# ÚZEMNÍ PLÁN MĚSTA BRNA

Textová část Odůvodnění

Kapitola 18 Rozhodnutí o námitkách (včetně odůvodnění)

Souhrn podání SP1 *(s osobními údaji)*

Námitka vlastníků - územní plán Hlinky -  
 Rozložení sklepů pod Hlinky 52, 54  
 a Hlinky 56-58

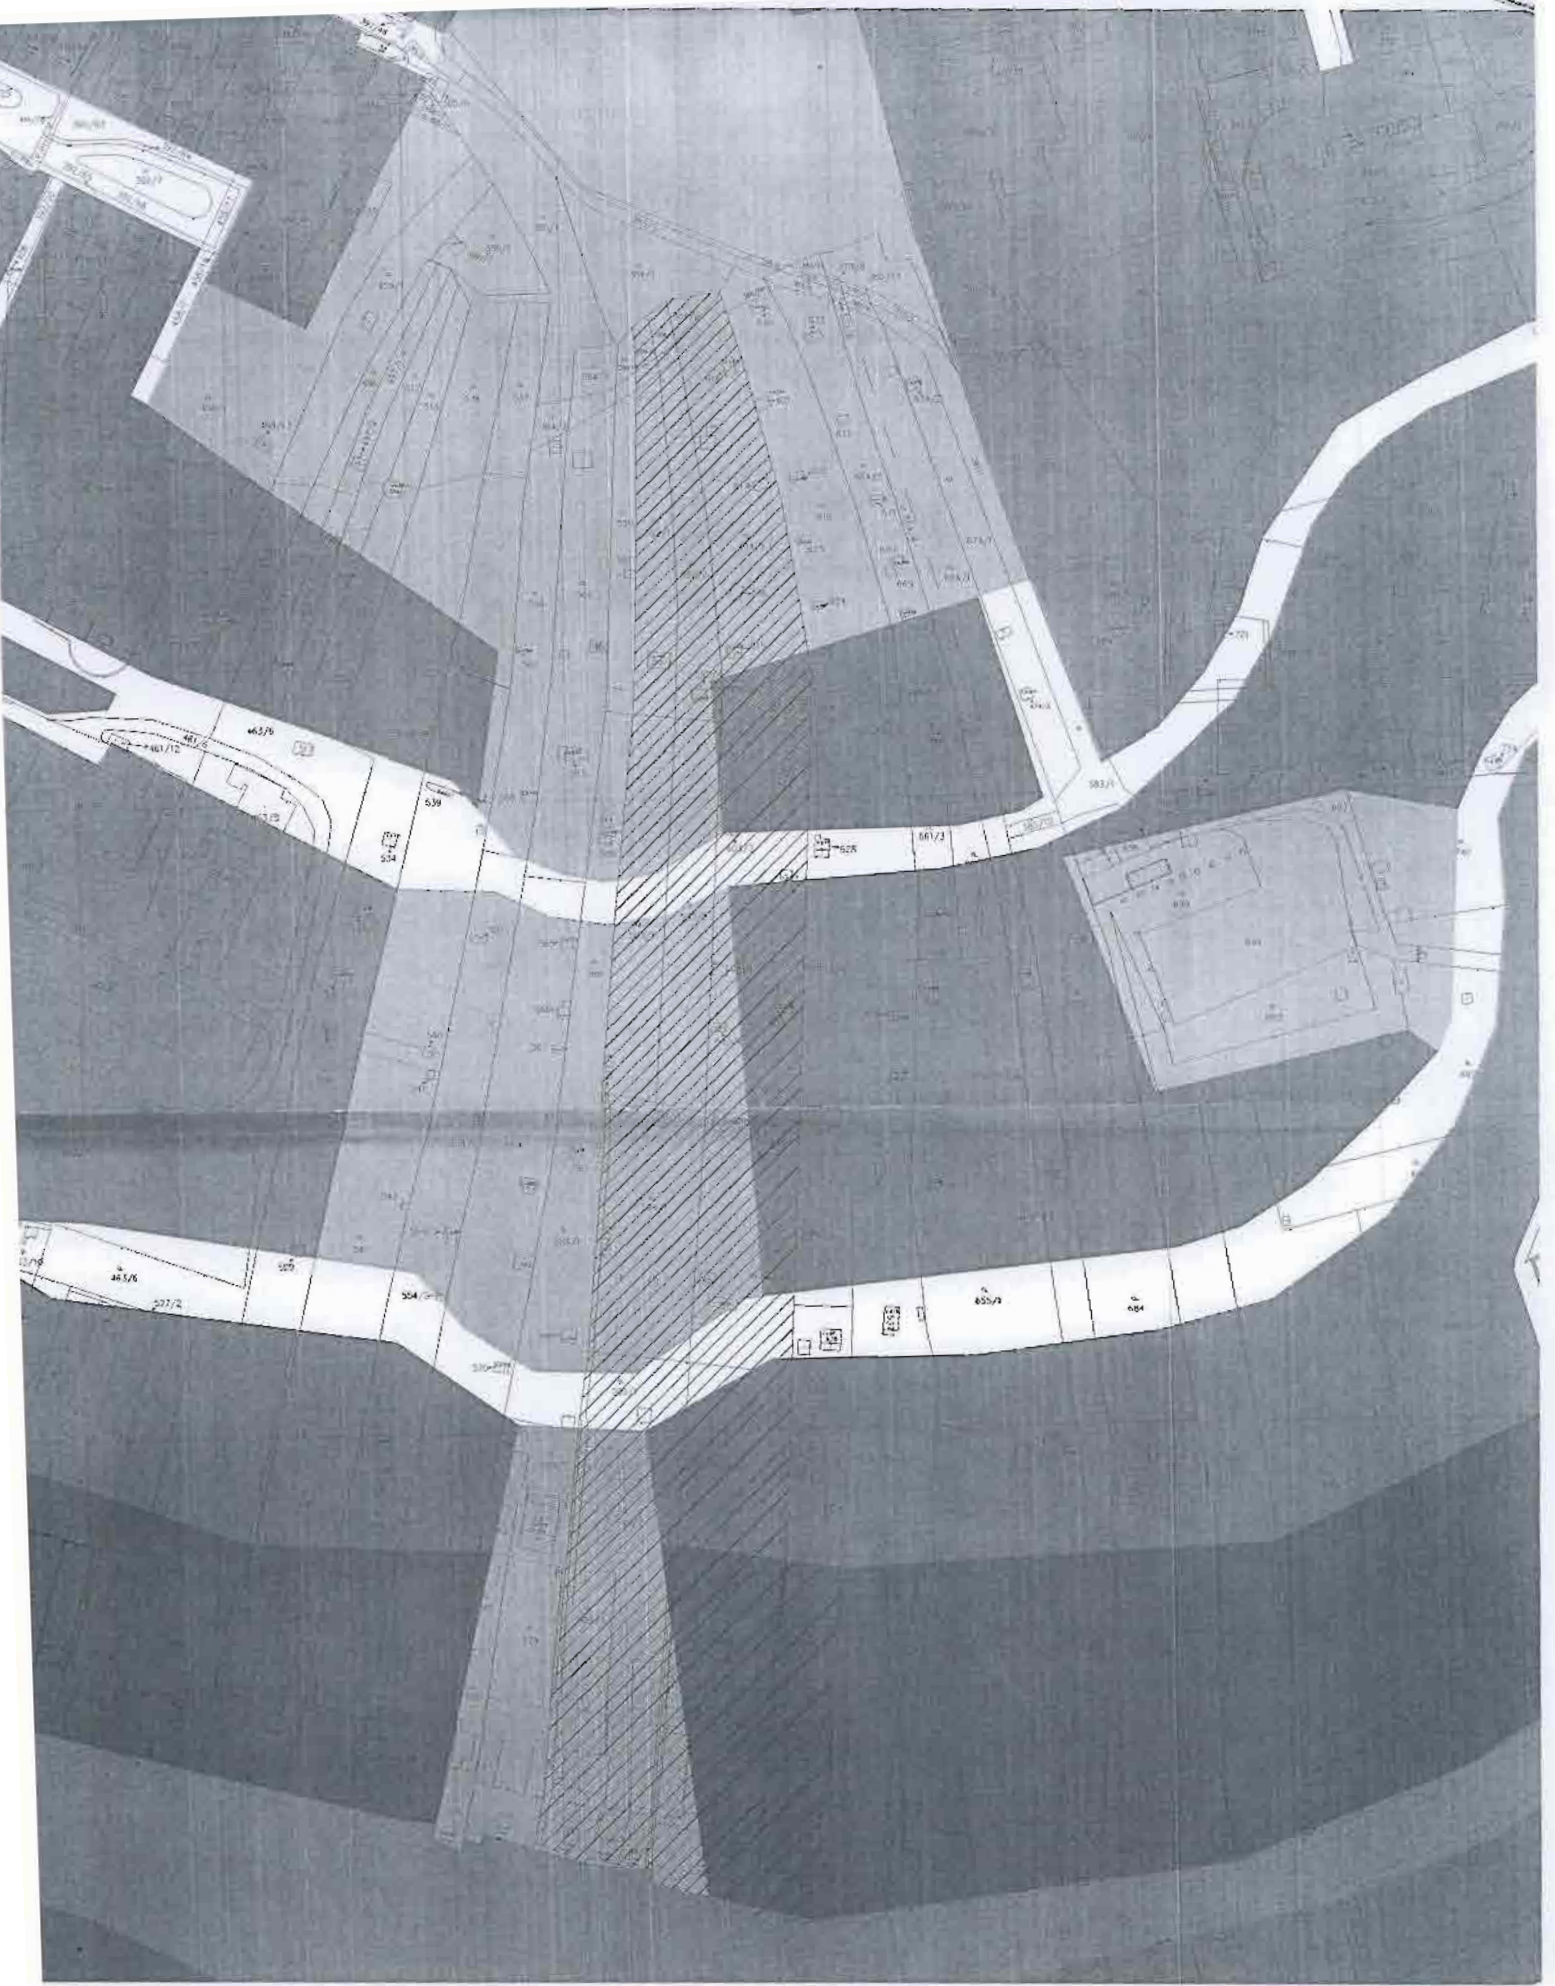
Ve vlastníky namítaných variantách navrženého konceptu územního plánu města Brna je v hlavním výkresu výše vymezené území Hlinky - Žlutý kopec řešeno formou veřejné zeleně (parku), jenž je uvažován od uliční čáry Hlinky počínaje centrálním prostupem v úrovni Hlinky 54 - Hlinky 62 a směrem nahoru pokračujícím opět v podobě parkové zeleně především po pozemcích namítajících vlastníků. Navržená plocha zeleně se ve směru od uliční čáry Hlinky postupně nepravidelně rozšiřuje až k vyústění do uvažovaného parku přiléhajícímu k Vaňkovu náměstí na Žlutém Kopci.

V podrobném výkresu veřejně prospěšných staveb, opatření a asanací je vymezené území významně dotčeno navrženými změnami Pv-242/m a Xd-583/m.

Ve výkresu základního členění území je navržen regulační plán RP-010, jehož zadání řeší rozlohu cca 10 ha. Z výkresů není přesně zřejmá hranice s regulačním plánem RP-009, který řeší území cca 5,9 ha.
